COMMISSIONE TECNICA PNRR-PNIEC

Oggetto: [ID_VIP 9307] Progetto di un impianto agrivoltaico denominato "FAVARA 1", della potenza di 51,72 MW e delle relative opere di connessione alla RTN, da realizzarsi nel comune di Favara (AG).

Richiesta di integrazioni

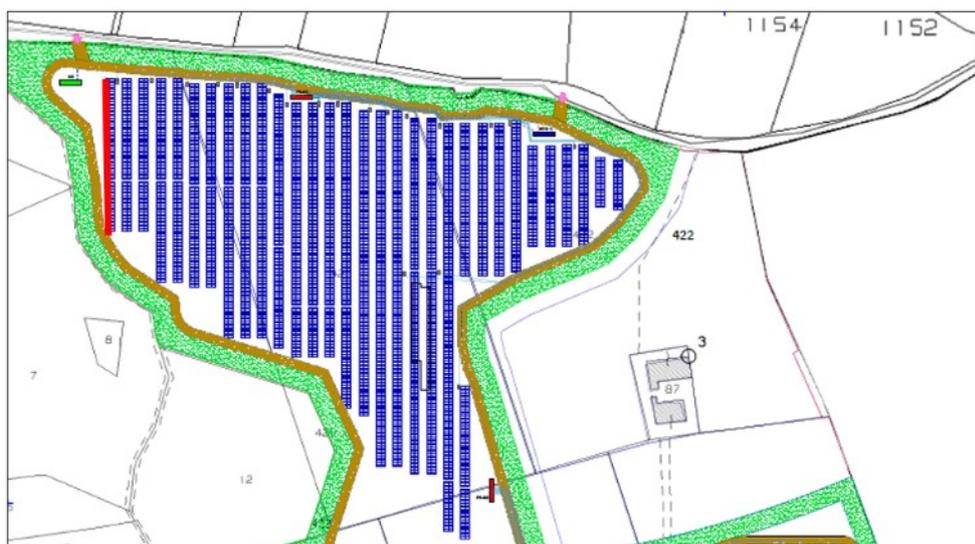
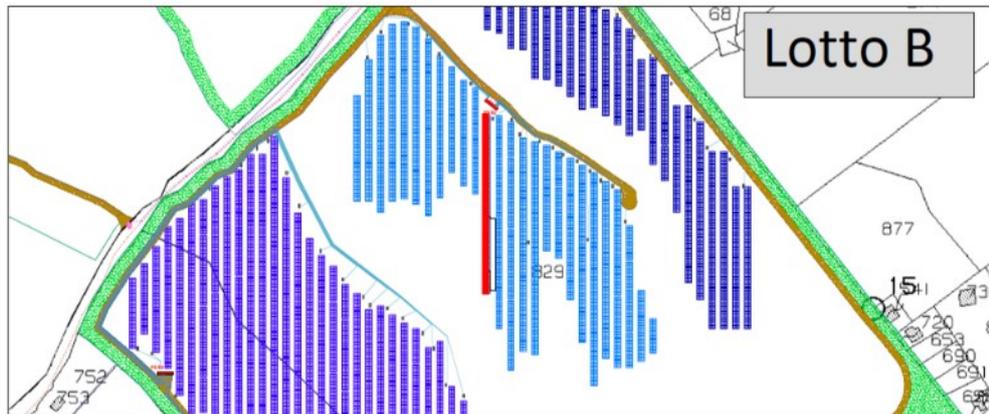
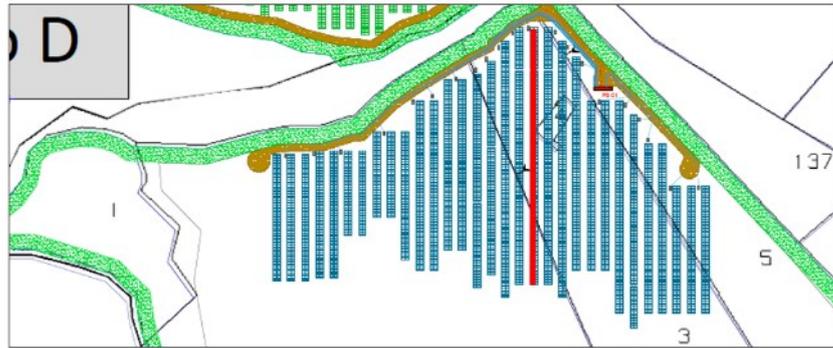
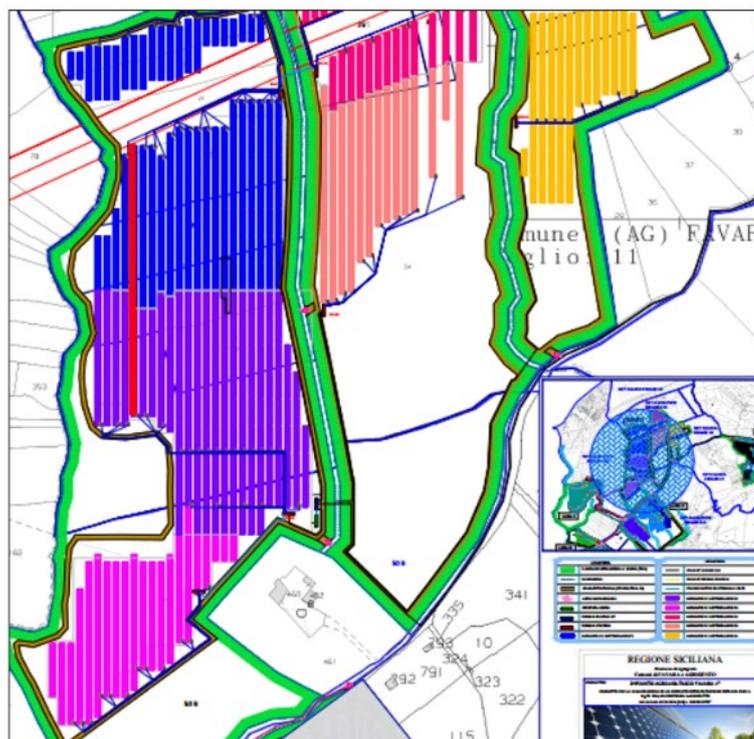
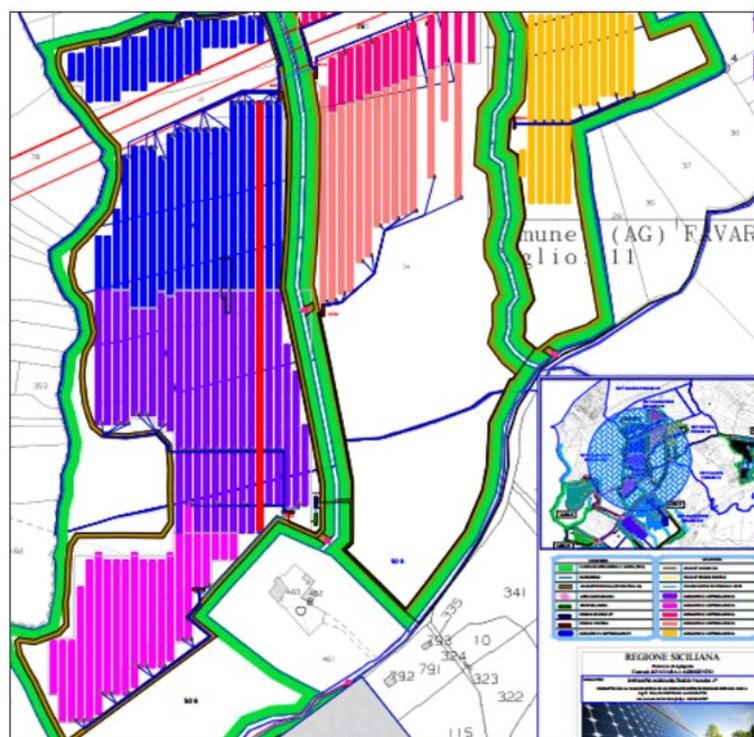
3.1. Dall'analisi dell'elaborato relativo al rilievo planimetrico ("G.2.1.2 Stato di Fatto Sezioni orografiche (G.2.1.2 10PN2201PDG2R0) (2).pdf"), pur non essendo riportate le quote delle diverse isoipse, si rileva che il sito interessato dal progetto in esame presenta una morfologia movimentata caratterizzata da diverse incisioni ed impluvi. Ciò può determinare un'alta propensione al dissesto ed a forme erosive diffuse. Ciò premesso, si richiede di:

- 3.1.1.** produrre un rilievo planimetrico che, oltre a riportare le quote, evidenzi anche la posizione di tutti gli interventi in progetto ed in particolare dei pannelli, dei sostegni e dei cavidotti;
- 3.1.2.** sulla base del rilievo sopra citato, restituire il rilievo altimetrico effettuato sul segmento di colore rosso congiungente i tracker e riportato nelle figure 1-10 sottostanti. Realizzare anche un rendering grafico, sulla sezione contenuta nel piano verticale passante per la linea di rilievo, con la disposizione della struttura rispetto al terreno e la relativa lunghezza dei pali che dovranno sostenere saldamente e ordinatamente i moduli della struttura, resistendo a raffiche di vento almeno fino alla velocità di 160 km/h;

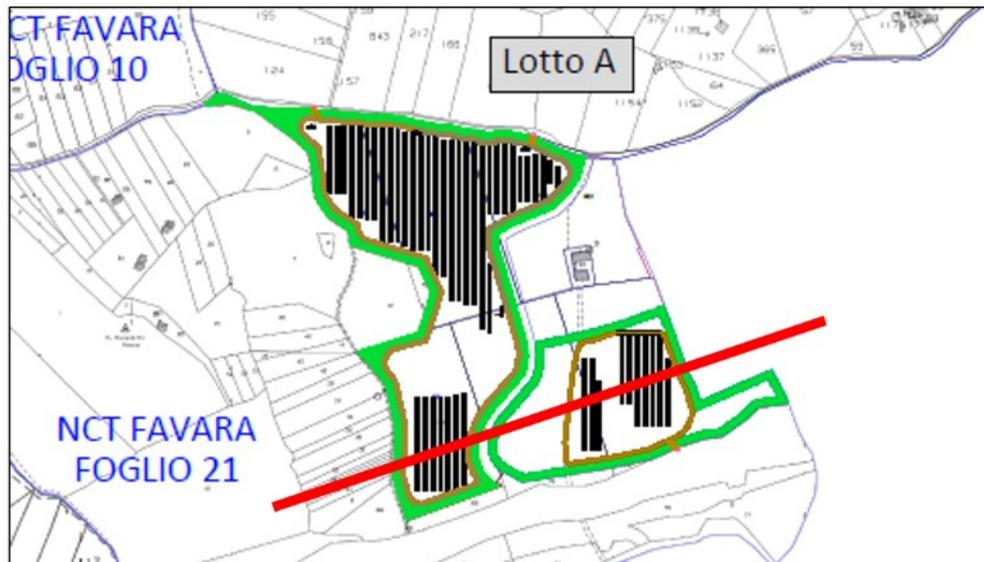
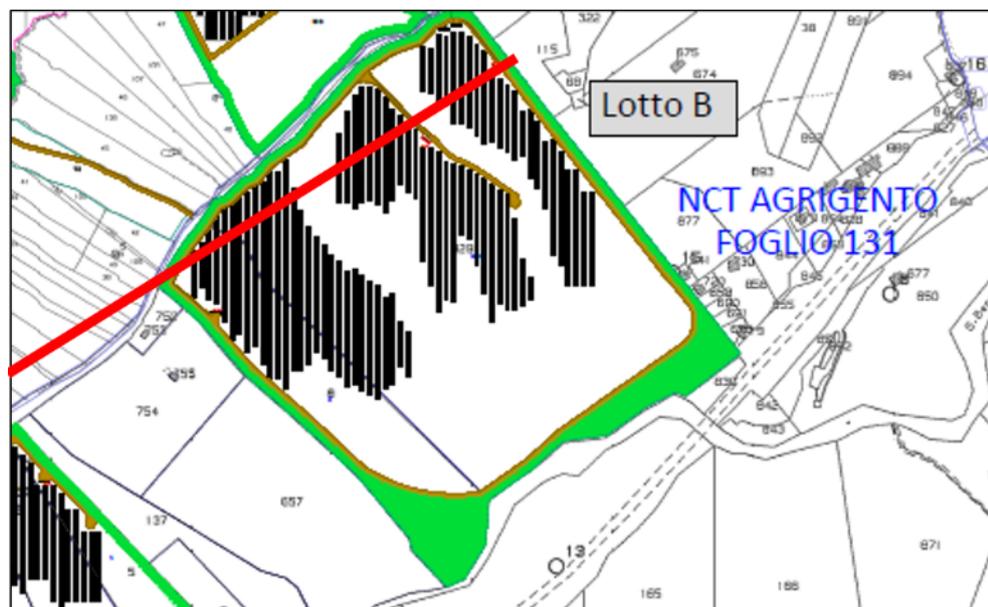
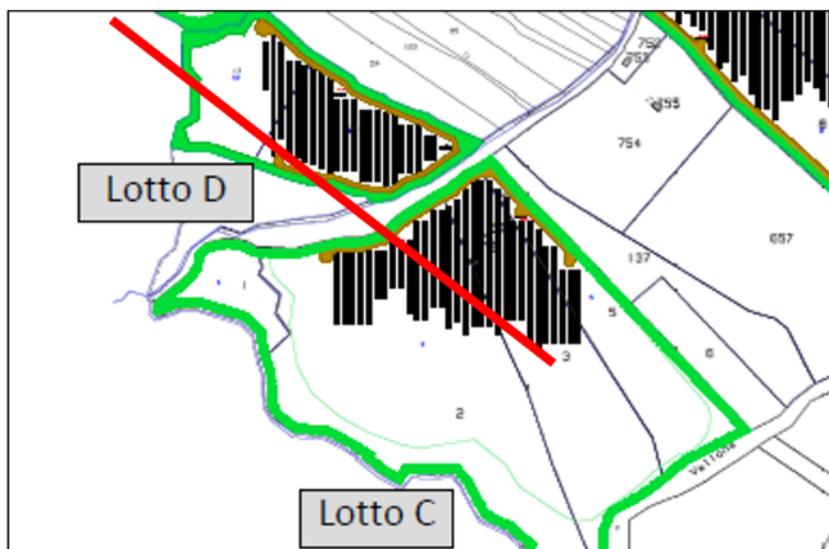
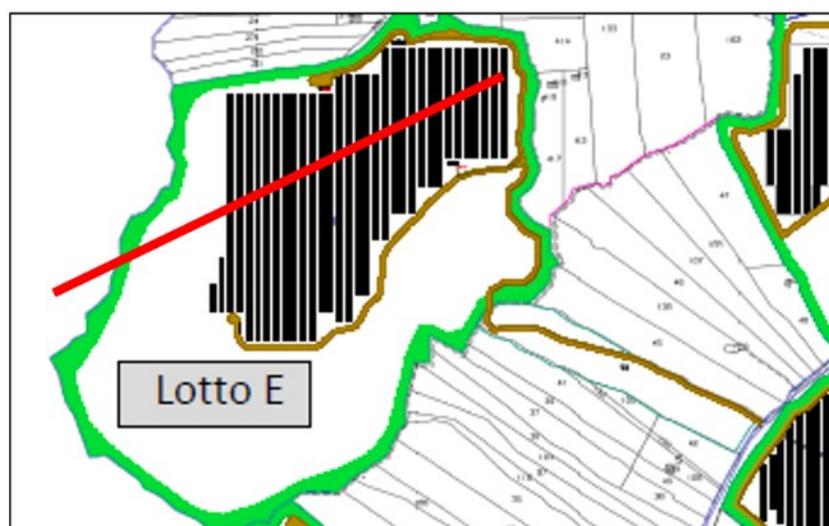
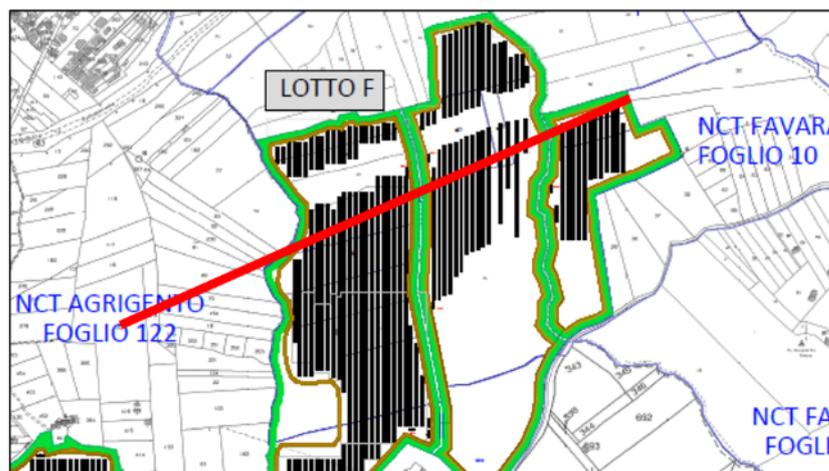
3.1.3. sempre sulla base del rilievo planimetrico, produrre le carte della flow direction e flow accumulation, indicando:

- le zone maggiormente soggette a ruscellamento superficiale all'interno della recinzione dell'impianto;

- la presenza di solchi di ruscellamento che si raccordano alle incisioni principali, con particolare attenzione all'erosione dei versanti ed erosione concentrata durante fenomeni temporaleschi;
- 3.1.4. produrre anche un serie di sezioni significative lungo le direttrici NE-SW e NW-SE che evidenzino la morfologia del territorio, sull'esempio di quelle riportate nelle figure 11-15 sottostanti;

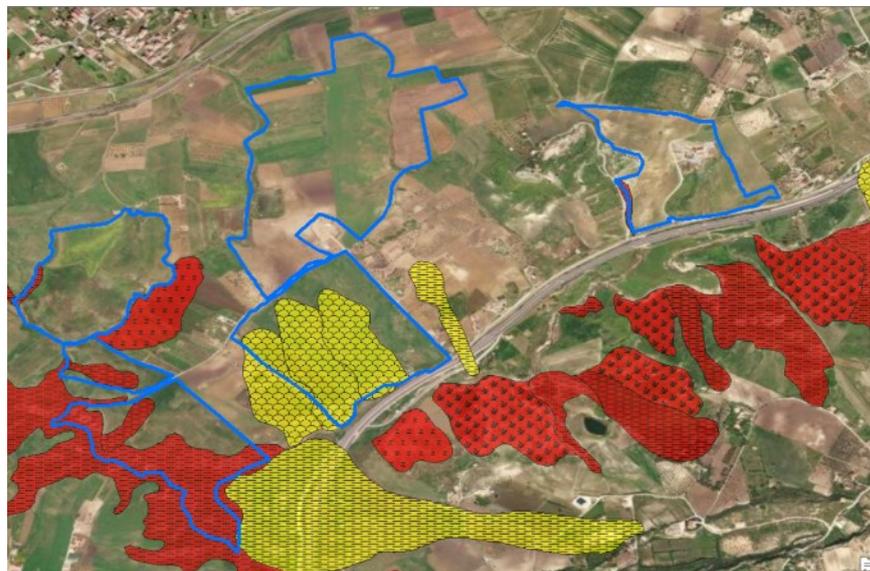
3.2. Si richiede di predisporre una mappa, come rappresentato nella figura sottostante, in cui sovrapporre, oltre ai layer dell'area di progetto e delle aree di dissesto previste dal PAI geomorfologico della Regione Sicilia, anche la disposizione dei pannelli, le cabine di trasformazione e gli inverter.

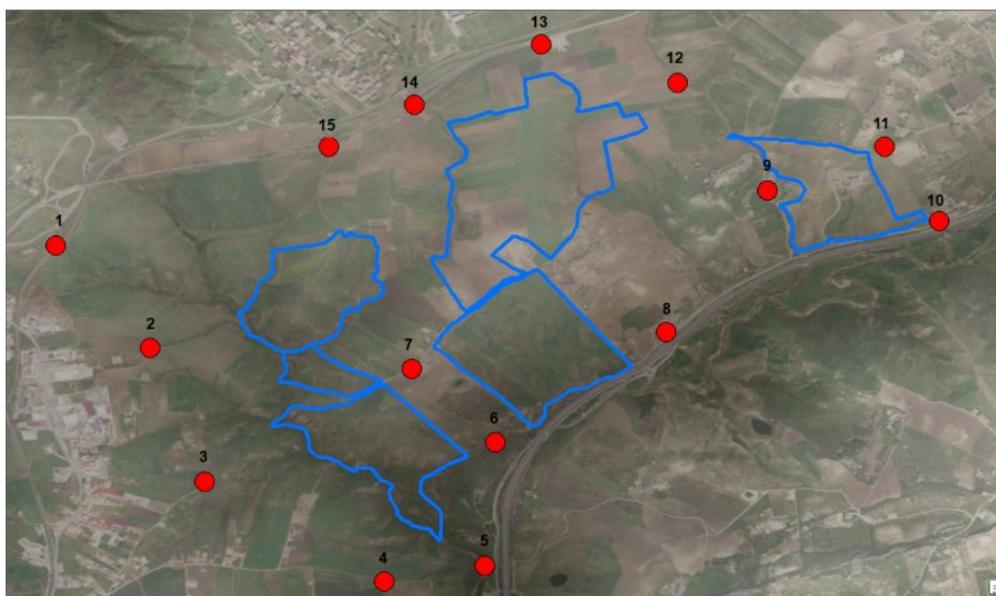
6.3. integrare la relazione di intervisibilità con l'Atlante dei 15 fotoinserimenti in formato A3, allo stato attuale ed in seguito alla realizzazione dell'impianto (comprensivi della fascia di mitigazione perimetrale), costituito dai punti riportati nelle seguenti figure:
